関原発第555号

2019年9月26日付け関原発第239号をもちまして申請いたしました高  
浜発電所の発電用原子炉設置変更許可申請書（1号、2号、3号及び4号発電用  
原子炉施設の変更）を下記のとおり一部補正いたします。

高浜発電所の発電用原子炉設置変更許可申請書（1号、2号、3号及び4号発  
電用原子炉施設の変更）を別添のとおり一部補正する。

第 8.5.7 図(1) 大山の降下火砕物シミュレーション結果（基本ケース）

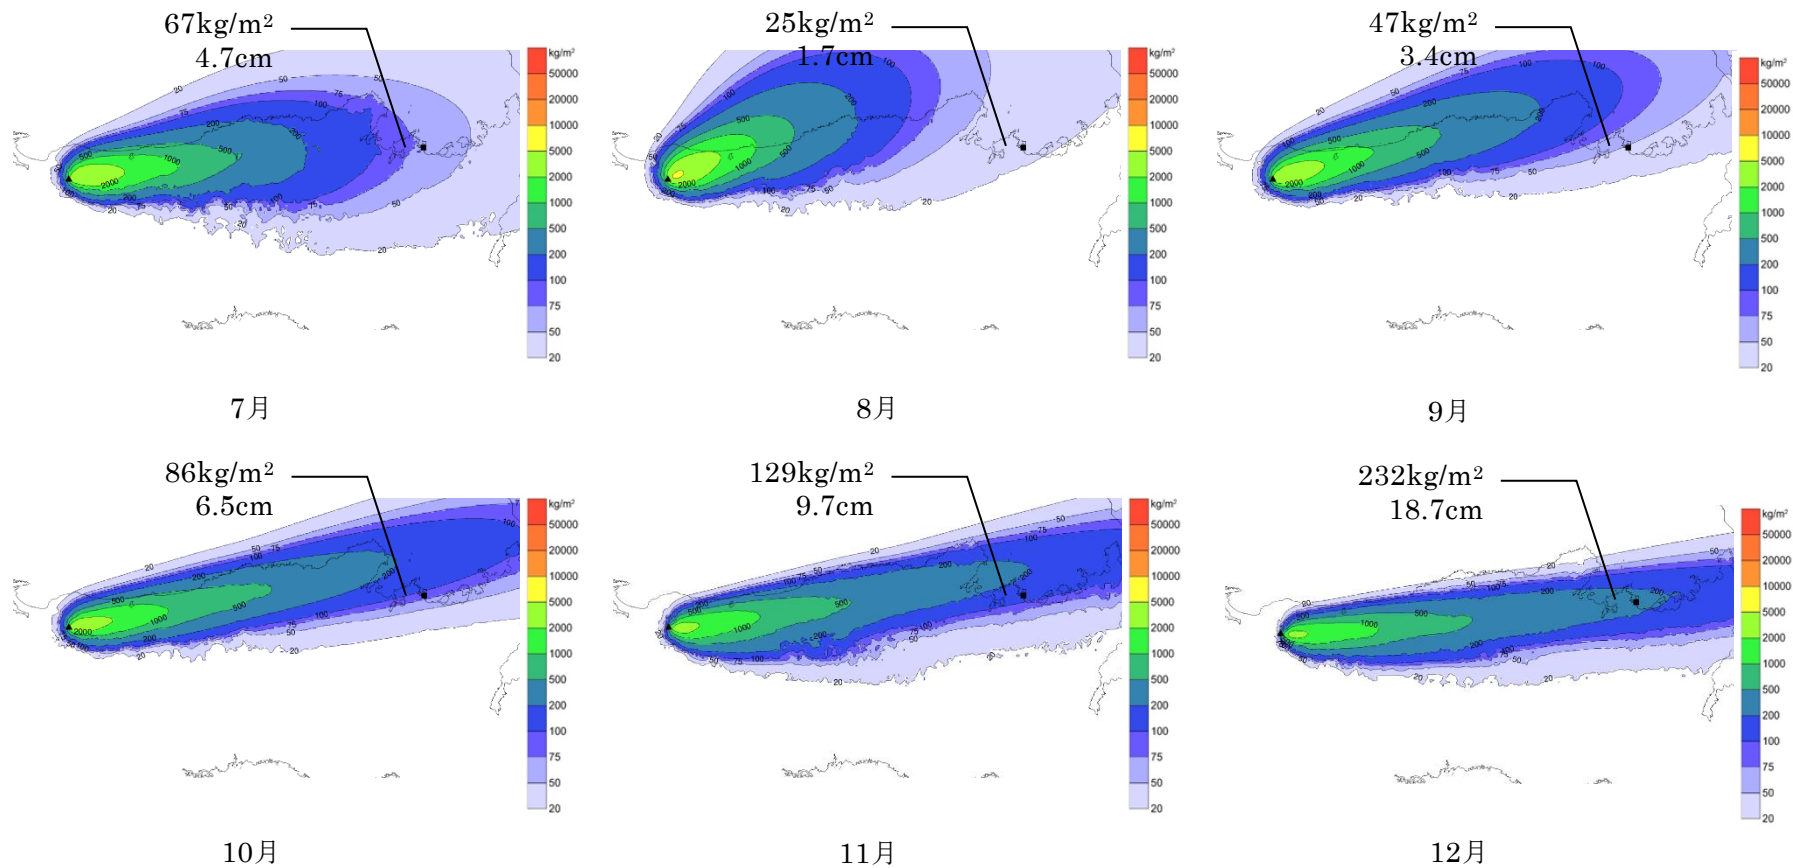
頁	行	補 正 前	補 正 後
6(3)-8-3	下 11 行～ 下 9 行	<p>…シミュレーションの結果を第 8.5.5 図(1)、(2)に示す。</p> <p>— c. 恵比須峠福田テフラ (飛驒山脈) <sup>(64)</sup></p>	<p><u>大規模となる大山生竹軽石の噴火の可能性を考慮し、その噴出規模を 11km<sup>3</sup>として、米子の…</u></p> <p>…シミュレーションの結果を第 8.5.7 図(1)、(2)に示す。</p> <p><u>大山生竹軽石について、越畑地点では、大山生竹軽石を含む層は 2 層 (2a 層, 2c 層) に区分され、露頭西側では 2a 層と 2c 層の境界付近に中礫を主体とする礫層 (2b 層) が挟在するものの、降灰層厚の評価厚さは原子力規制委員会 (2018) <sup>(58)</sup> の評価結果に基づき 25cm とする。この越畑地点の評価層厚 25cm と大山から越畑地点及び発電所までの距離の関係から、発電所地点における層厚を検討した結果、27cm となる。</u></p> <p>c . 恵比須峠福田テフラ (飛驒山脈) <sup>(69)</sup></p>
	下 7 行	…及川 (2003) <sup>(64)</sup> によると飛驒山脈での…	…及川 (2003) <sup>(69)</sup> によると飛驒山脈での…
	上 10 行～ 上 11 行	(2) 噴出源が同定できない降下火砕物の降灰層厚に関する検討 <sup>(38) (65)～(69)</sup>	(2) 噴出源が同定できない降下火砕物の降灰層厚に関する検討 <sup>(38) (70)～(74)</sup>
	下 4 行	…BT37 (降灰年代 12.7 万年前：長橋他 (2004) <sup>(68)</sup> ) …	…BT37 (降灰年代 12.7 万年前：長橋他 (2004) <sup>(73)</sup> ) …
6(3)-8-4	下 9 行～ 下 8 行	…粒度試験結果を第 8.5.6 図に示す。また、文献調査の結果、長橋他 (2004) <sup>(68)</sup> では、…	…粒度試験結果を第 8.5.8 図に示す。また、文献調査の結果、長橋他 (2004) <sup>(73)</sup> では、…
